SERVICE INFO – INA 0098

A feszítőgörgő és a rezgéscsillapító cseréje

Modellek:

1. ábra: Balra az 533 0028 20 cikkszámú rezgéscsillapító, jobbra az 531 0531 20 cikkszámú feszítőgörgő

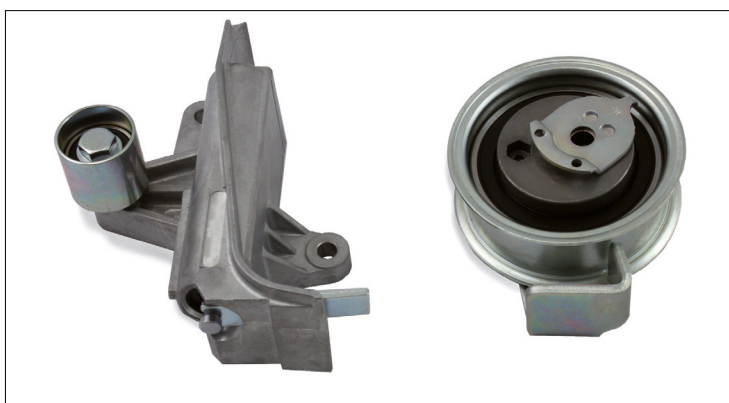
A fent megnevezett járműveknél az 533 0028 20 cikkszámú rezgéscsillapítót (1. ábra, balra) és az 531 0531 20 cikkszámú feszítőgörgőt (1. ábra, jobbra) az 532 0601 10 cikkszámú vezetőgörgő a tartóval (2. ábra, balra) és az 531 0840 10 cikkszámú feszítőgörgő (2. ábra, jobbra) helyettesíti.

Az új alkatrészek nem csak kinézetben különböznek, hanem működésükben is. A régi kivitelnél a rezgéscsillapító kiegészítve a feszítőgörgőt, a szíjfeszítés egy részét is átvette.

Az új 532 0601 10 cikkszámú vezetőgörgőnek a tartóval csupán vezető funkciója van. A szíjfeszítés és csillapítás kizárólag az 531 0840 10 cikkszámú feszítőgörgővel történik.

Kevert beszerelés nem engedélyezett, mivel az egyes alkatrészeket egymáshoz igazították és csak úgy biztosított a korrekt szíjfeszítés.
